## Varðandi deiliskupulag Arnarnesvegur út af tengingu við breiðholtsbraut.

Efni: Deiliskipulag fyrir 3. áfanga Arnarnesvegar, frá Rjúpnavegi að Breiðholtsbraut.

## Athugasemdir vegna tillögu að deiliskipulagi Arnarnesvegjar

## Athugasemdir er varða deiliskipulag gatnamóta Arnarnesvegur og Breiðholtsbrautar

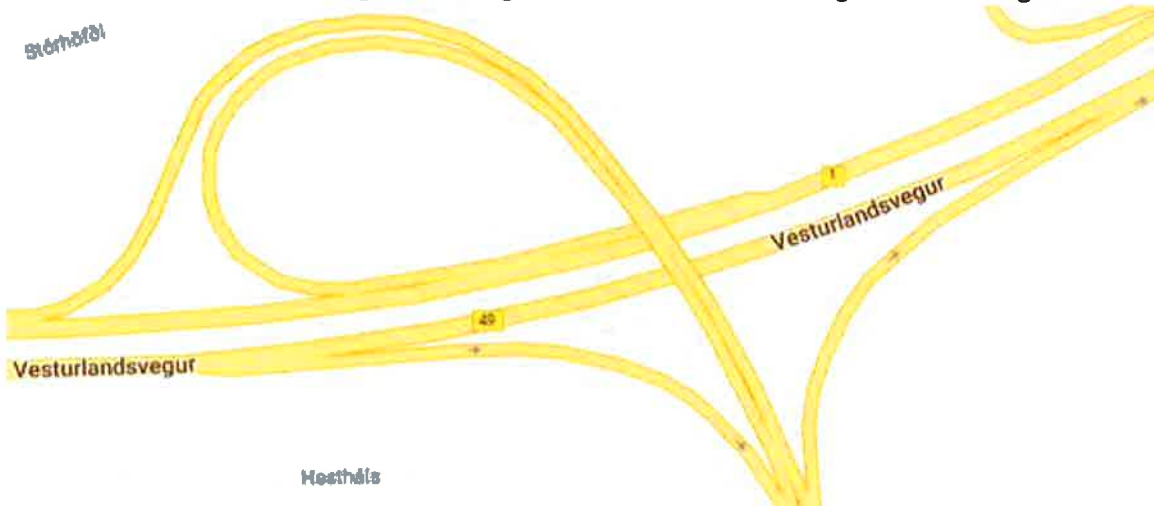
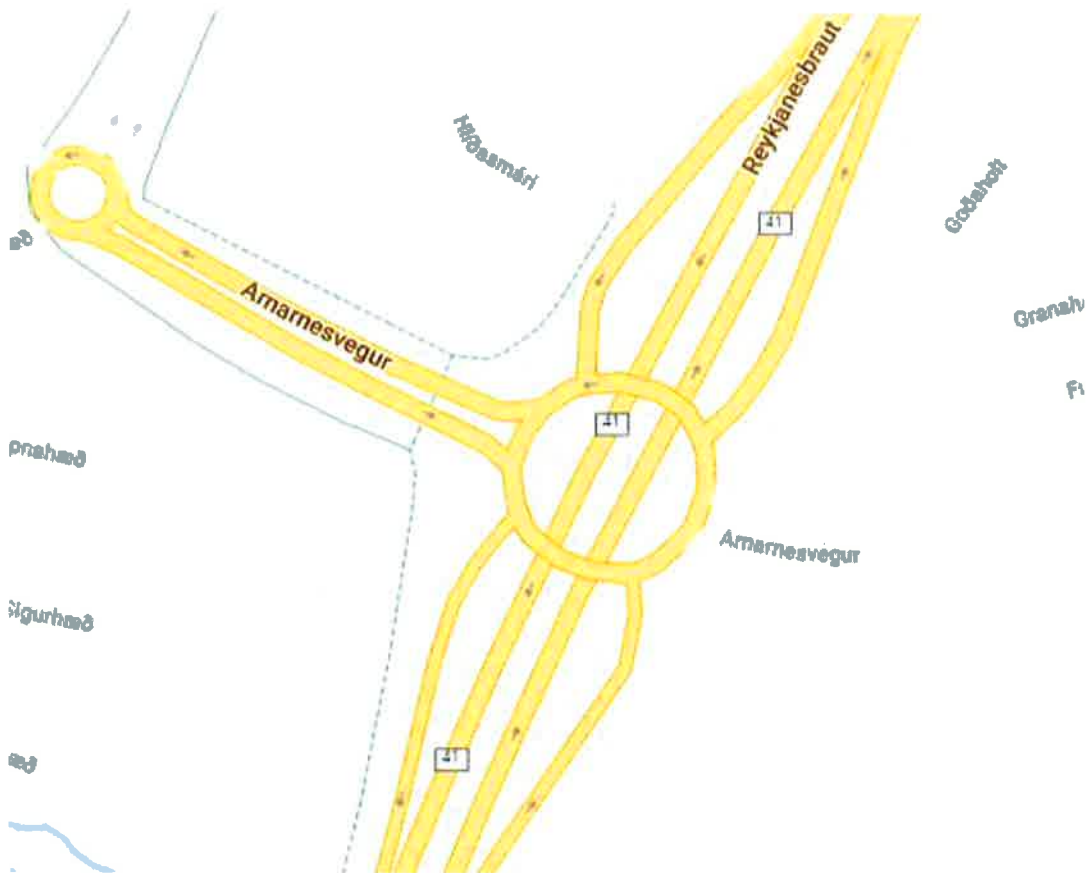
Það leysir ekki vandamálið að færa ljósastryð T-gatnamót til á Breiðholtsbraut, frá Vatnsendahvarfsvegi á nýjan Arnarnesveg.

Auðvelt er að sleppa ljósastryngu og leysa málið með mislægum gatnamótum án ljósastrynga.

Tvær lausnir koma betur til greina:

Lausn 1: Trompet. Sambærileg lausn er á gatnamótum Vesturlands- og Suðurlandsvegur.

Lausn 2: Mislægt hringtorg. Sambærileg lausn er á gatnamótum Reykjanesbrautar og Arnarnesvegur. Einnig á Vesturlandsvegi og Leirvogstungu í Mosfellsbæ.

Báðar þessar lausnir reynast mjög vel. Engin umferðarteppa og slysátíðni mjög lág.  
 Alvarleg slys verða frekar á ljósastýrðum gatnamótum.  
 Mælt er með að láta umferðaröryggið ráða för og að Ararnesvegur 3. áfangi sé hannaður almennilega.

Mynd 1. Tekin af vef Vegagerðarinnar "<https://umferd.vegagerdin.is/>" sýnir rauntölur fyrir umferð. Þar má sjá 1+1 veg í 19.500 bílum á dag síðan 2+2 stofnbraut í 59.000 bílum á dag.

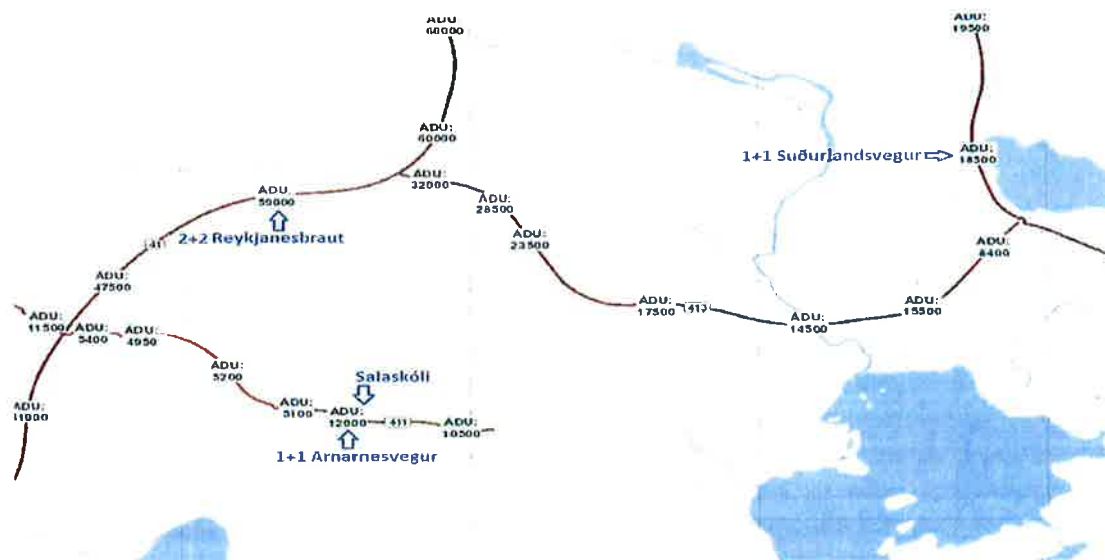
Umferðarmagnið sem Vegagerðin umhverfismat Arnarnesveg 3. áf. út frá er töluvert minna en 1+1 vegur ber (sjá næsta kafla), sem þýðir að umhverfismat Arnarnesvegjar myndi ekki duga sem umhverfismat fyrir fullnýttan 1+1 veg. Það er útilokað að gefa Vegagerðinni framkvæmdaleyfi fyrir stofnbraut byggð á umhverfismati sem dugar ekki einu sinni til að ná utan um mengun af 1+1 vegi.

Við umhverfismat Arnarnesvegjar ákvað Vegagerðin að nota umferðarmagn upp á 9.000 til 15.000 bíla á dag til að meta mengun. Stofnbraut í fullri notkun getur hins vegar náð 60.000 bílum á dag (sjá mynd 1) eða fjórfalt meira en Vegagerðin valdi sem efri mörk. 1+1 vegur í fullri notkun er síðan í um 20.000 bílum á dag (sjá mynd 1) eða 30% meira en efri mörkin.
